Замечания от отдела АР

Рассмотрев том дизайна 2 стр. по блоку А, выявлены следующие разночтения:

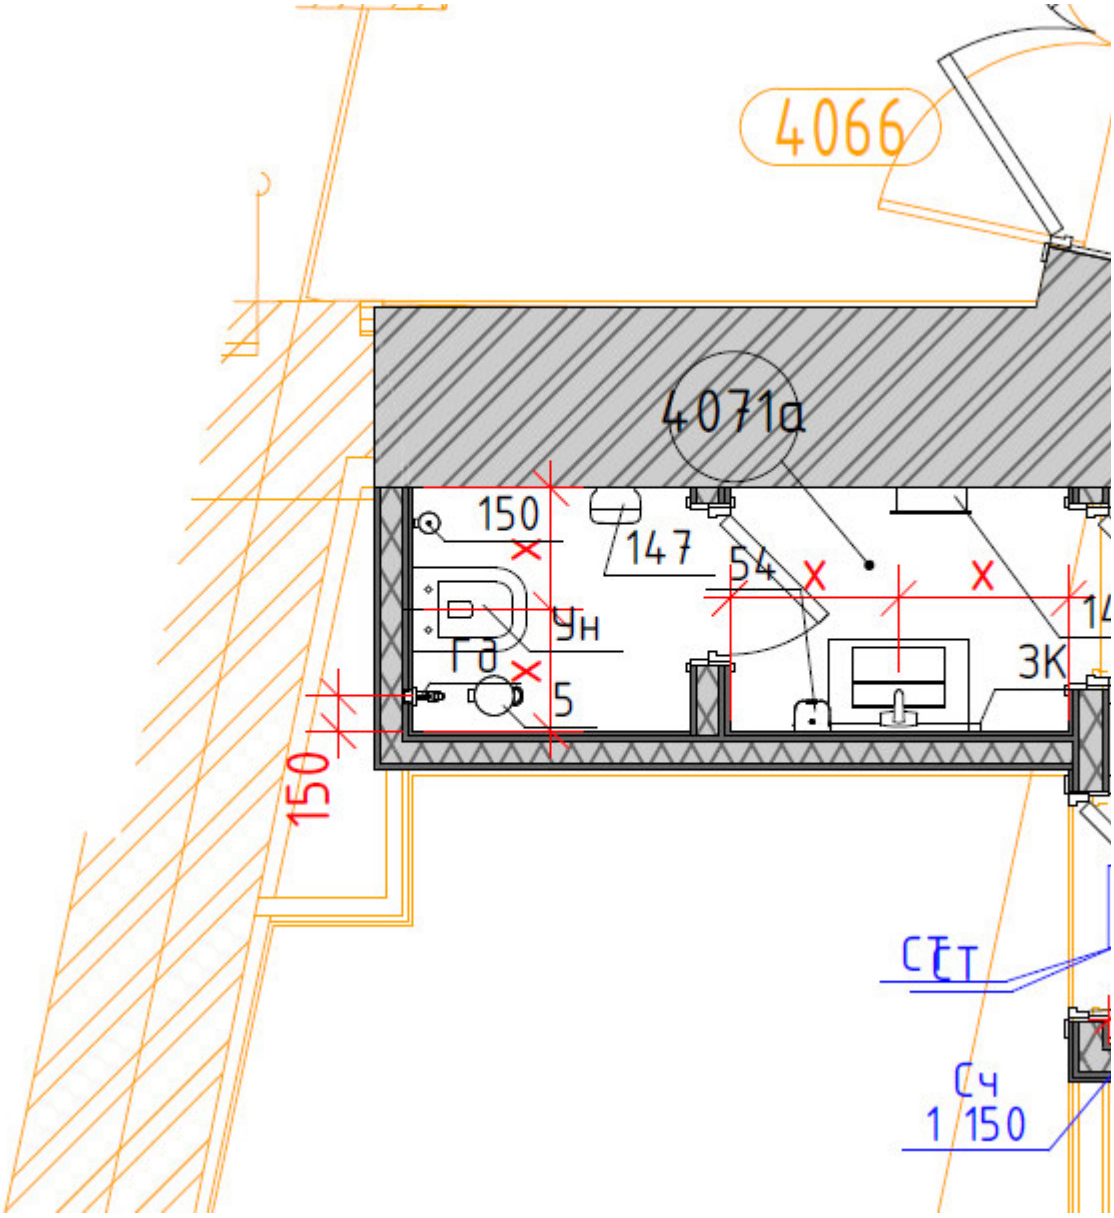
1. Не весь коридор 1 этажа разработан в дизайн проекте.

2. Считаю, что не целесообразно ставить в сан.узлы для персонала щелевые раковины. Данные раковины не удобны в эксплуатации. Такую раковину надо будет прочищать после каждого полоскания тряпочки. В санузлах для посетителей они могут быть, там только руки моют, но зачем они у персонала. Также прошу согласовать внешний вид раковины с Заказчиком, т.к. она отличается от раковины в концепции М. Жадины.

3. Пом. 4071а, сдвинута внутренняя перегородка. Уже не раз писала, мы не можем перенести перегородку, так как выше проходит два воздуховода, которые уже смонтированы. Но мы и раньше не могли их подвинуть.
   Прошу выпускать проект на актуальных подложках.

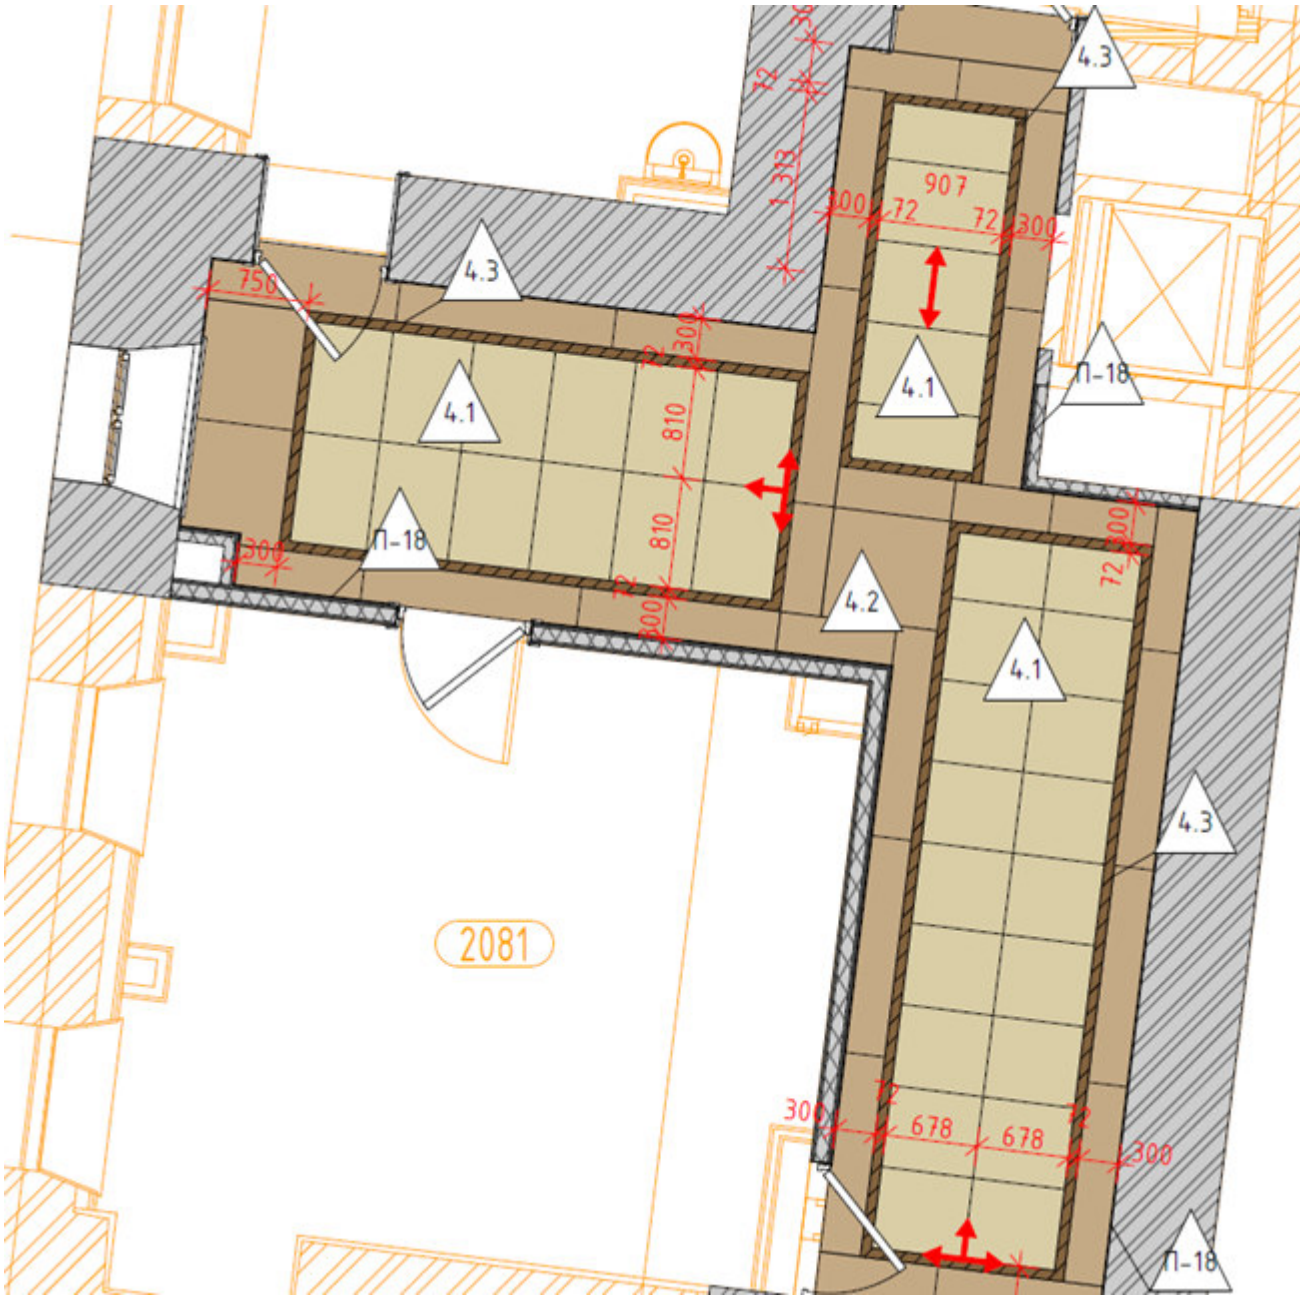
4. Прошу согласовать решения по раскладке плитки с Заказчиком. Так как выполненная раскладка спорная, принять ее можно только если Заказчик распишется на всех планах с раскладкой плитки, что их все устраивает и им красиво.

5. Такое же замечание к планам потолков. Прошу согласовать все решения с Заказчиком.

6. На всех развертках гладкие двери, по дизайн проекту они с филенками. Разрез не соответствует действительности. Прошу уточнить высоты по факту на объекте и если есть проблемные места показать их решение.

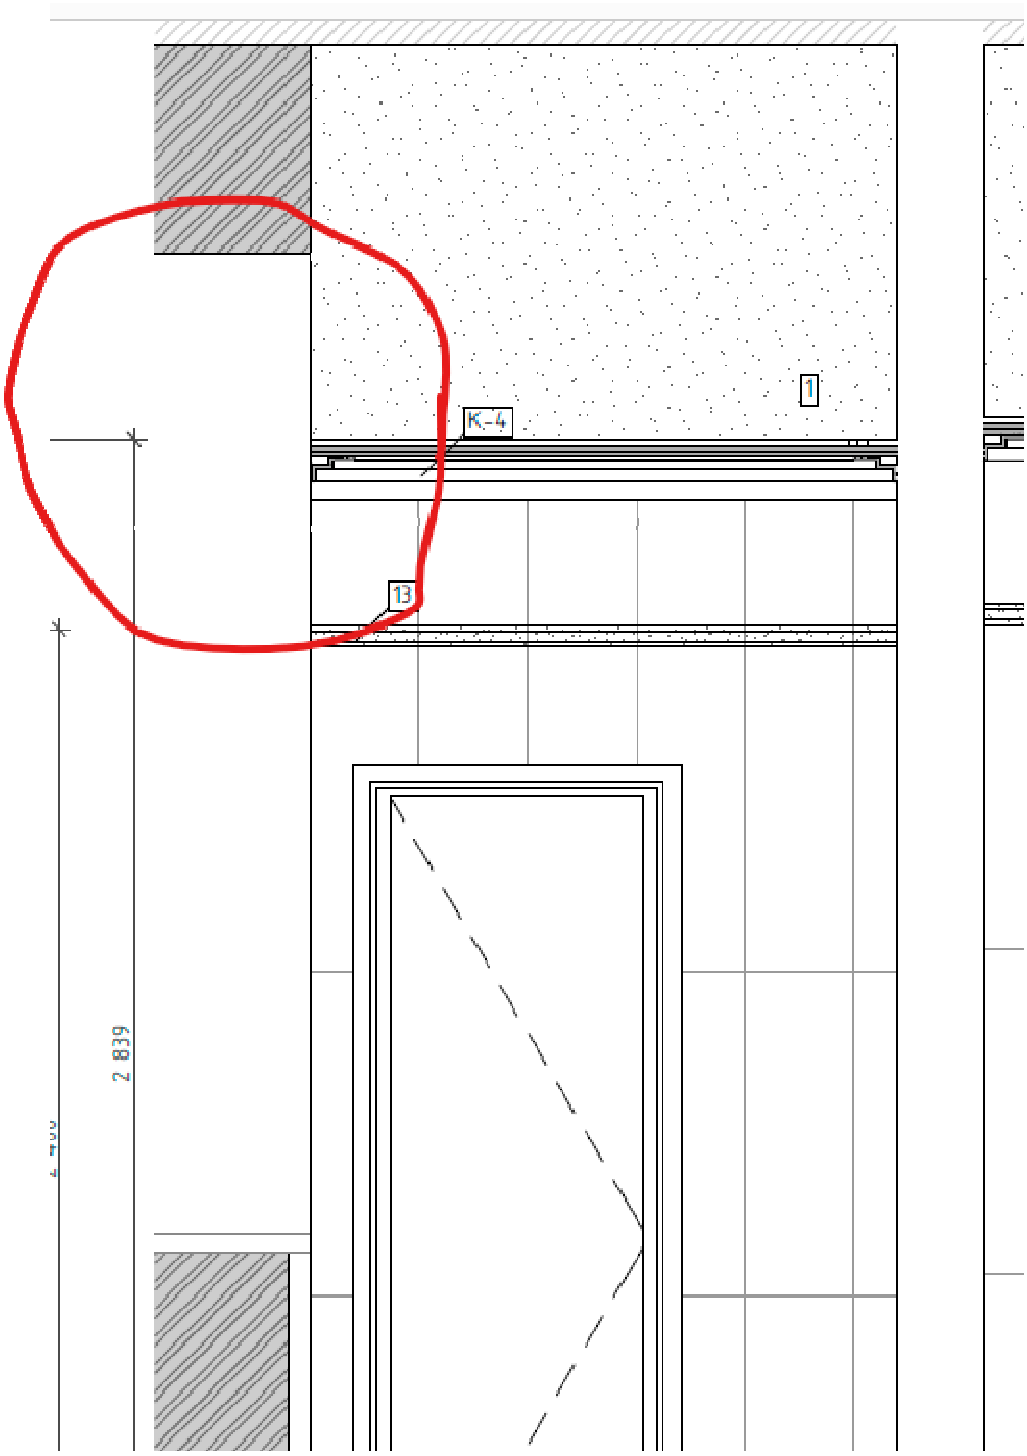
7. Не решено сопряжение потолка и окна.

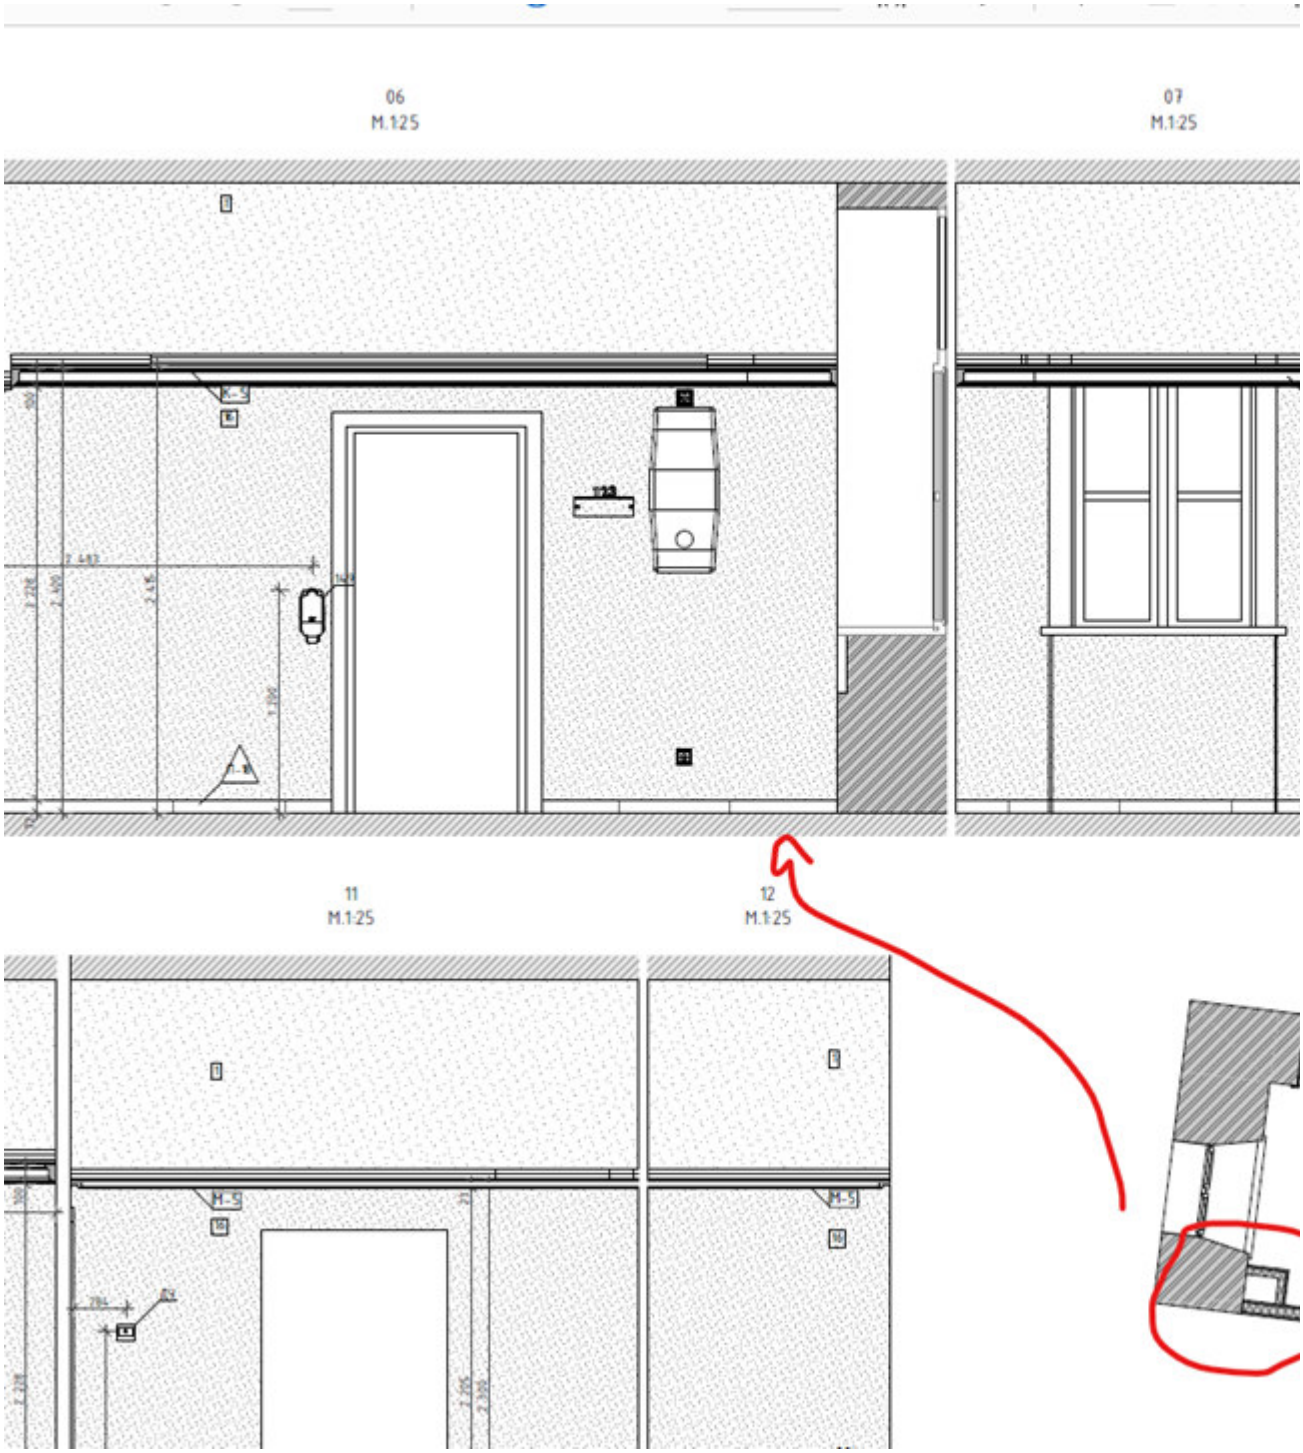
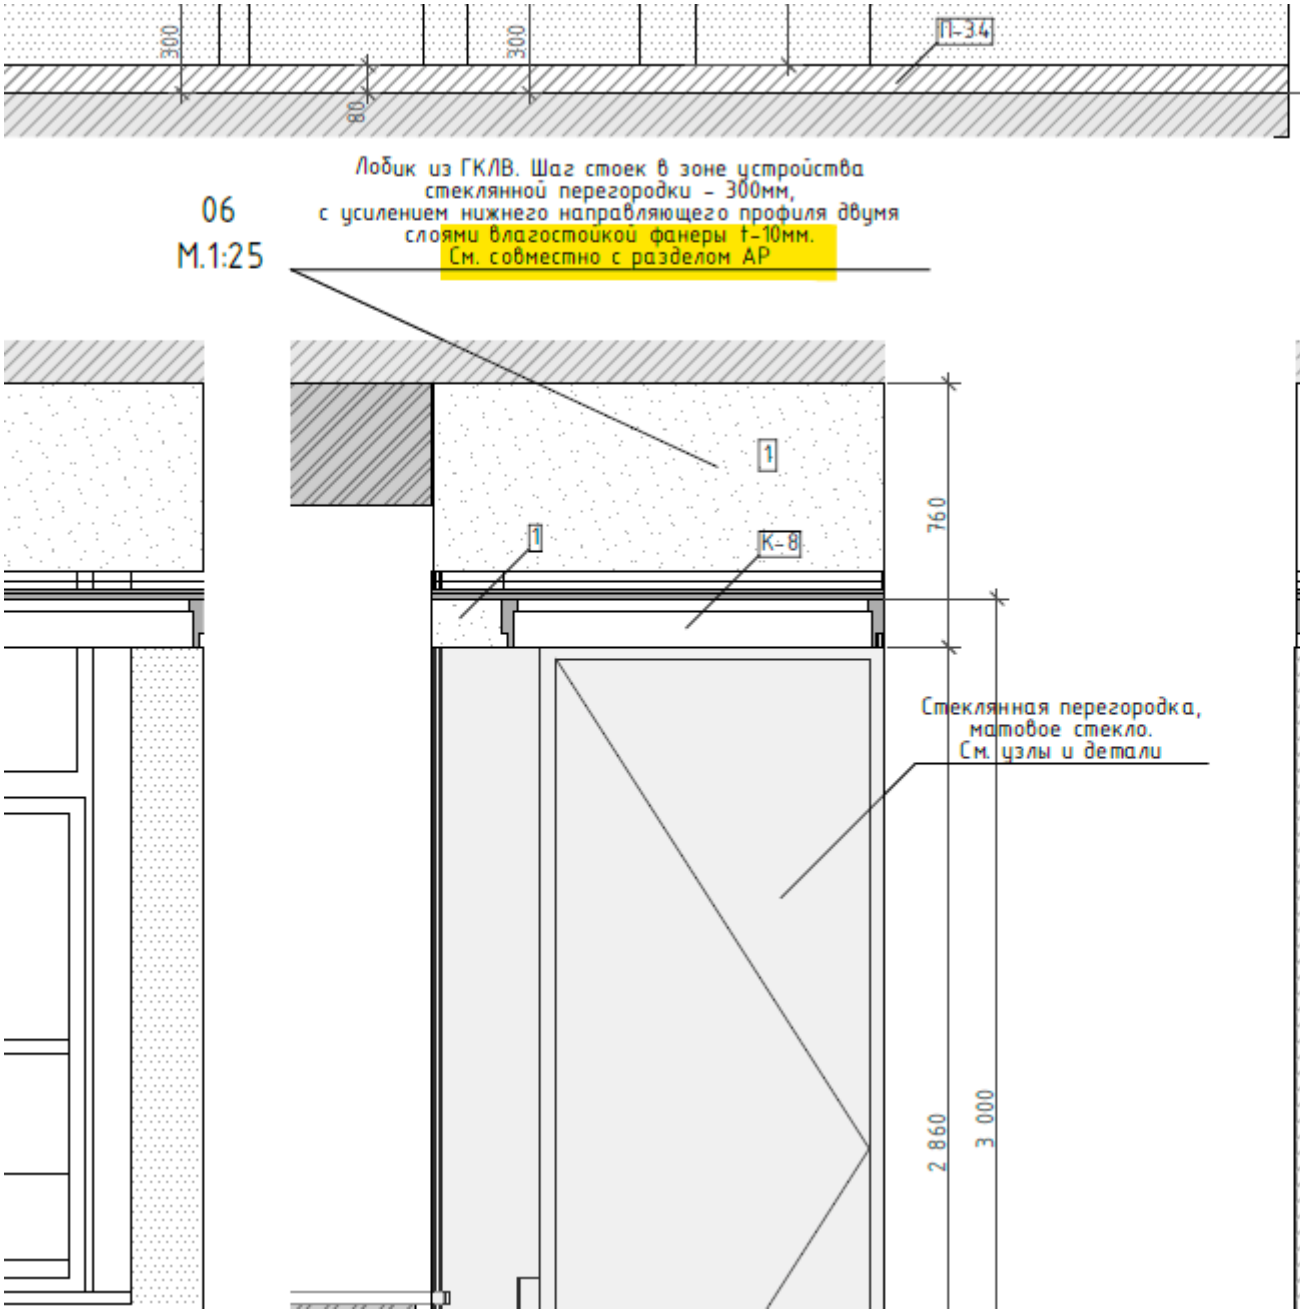
8. Все развертки не проверяла, рис. ниже, нет шахты на развертке.

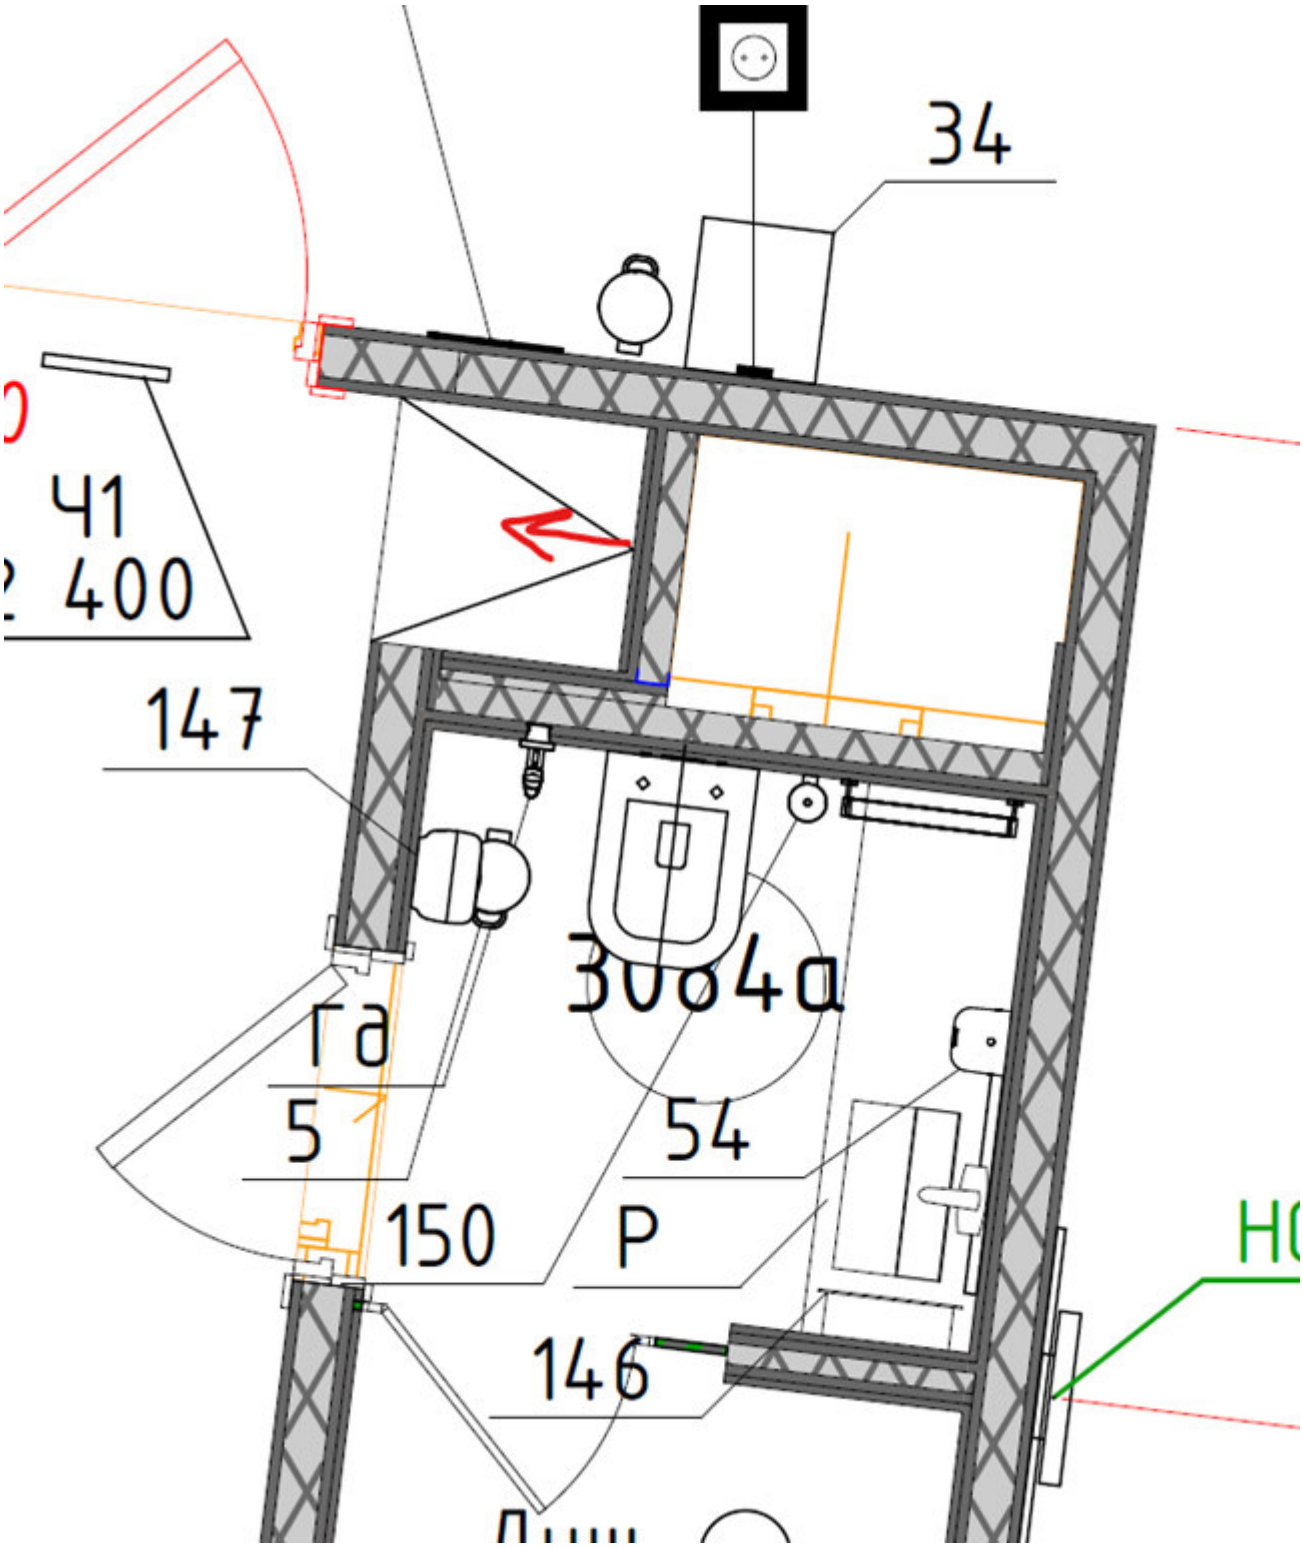
9. Лобик из ГКЛВ в разделе Ар не предусмотрен т.к. на него не было задания. Если необходимо предусматривать «лобики» прошу заранее давать на них задание, либо разрабатывать их в разделе АИ и выдавать рабочими чертежами на стройку. В данном случае писать см. совместно с АР не корректно. В АР их нет.
